Oggetto: invio osservazioni alla Documentazione Integrativa Volontaria progetto

Aeroporto di Milano Malpensa - Master plan 2035 – Codice Procedura 5359

AEROPORTO DI MILANO MALPENSA – MASTER PLAN 2035 – Codice Procedura 5359

Figura 181 - Possibili alternative di sviluppo per le strutture cargo

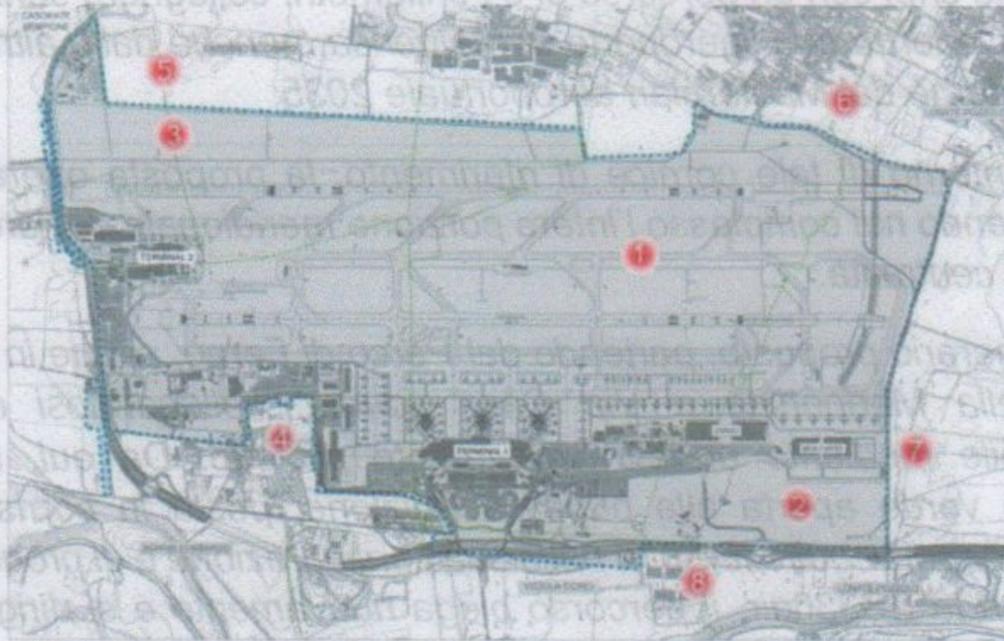
La soluzione 2) richiederebbe la realizzazione di forme di collegamento abbastanza complesse con gli esistenti piazzali di sosta aeromobili, che si troverebbero al di là degli attuali edifici cargo, ma soprattutto va ad interessare l'unica area che garantisce – nel lungo termine – la possibilità di realizzare un potenziamento delle infrastrutture di volo e che quindi si ritiene "strategicamente" indispensabile mantenere libera da nuovi insediamenti.

La realizzazione di 3 ambiti funzionali, appare incoerente con le previsioni stesse del Master Plan, ma soprattutto viene considerata compensativa rispetto al consumo di 44 ettari, ma soprattutto si scontra con le dichiarazioni fatte dall'Amministratore Delegato di SEA Brunini in occasione della Commissione Ambiente e Società Partecipate del Comune di Milano svoltasi in data 29 giugno dove la stessa zona è stata confermata come l'unica idonea a contemplare gli eventuali sviluppi infrastrutturali.

Quindi si propone una compensazione che qualora venisse realizzata con i tempi della natura (pensiamo all'ambito Formazione Forestale) sarà immediatamente cancellata per costruire la terza pista (necessaria dopo il 2035 da parte di SEA).

Figura 181 - Possibili alternative di sviluppo per le strutture cargo

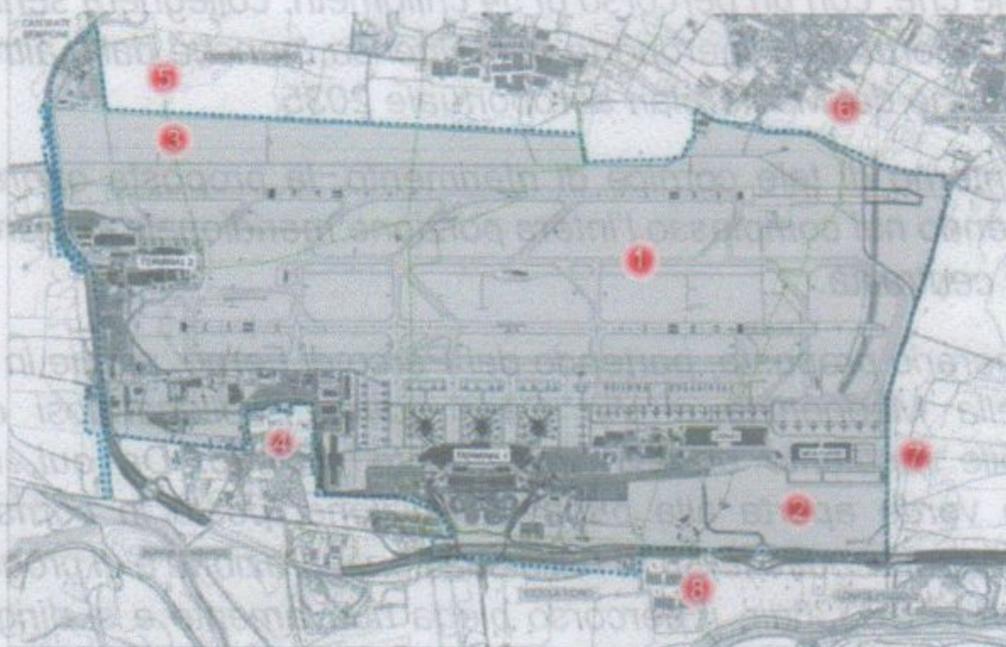
La soluzione 2) richiederebbe la realizzazione di forme di collegamento abbastanza complesse con gli esistenti piazzali di sosta aeromobili, che si troverebbero al di là degli attuali edifici cargo, ma soprattutto va ad interessare l'unica area che garantisce – nel lungo termine – la possibilità di realizzare un potenziamento delle infrastrutture di volo e che quindi si ritiene “strategicamente” indispensabile mantenere libera da nuovi insediamenti.

La realizzazione di 3 ambiti funzionali, appare incoerente con le previsioni stesse del Master Plan, ma soprattutto viene considerata compensativa rispetto al consumo di 44 ettari, ma soprattutto si scontra con le dichiarazioni fatte dall'Amministratore Delegato di SEA Brunini in occasione della Commissione Ambiente e Società Partecipate del Comune di Milano svoltasi in data 29 giugno dove la stessa zona è stata confermata come l'unica idonea a contemplare gli eventuali sviluppi infrastrutturali.
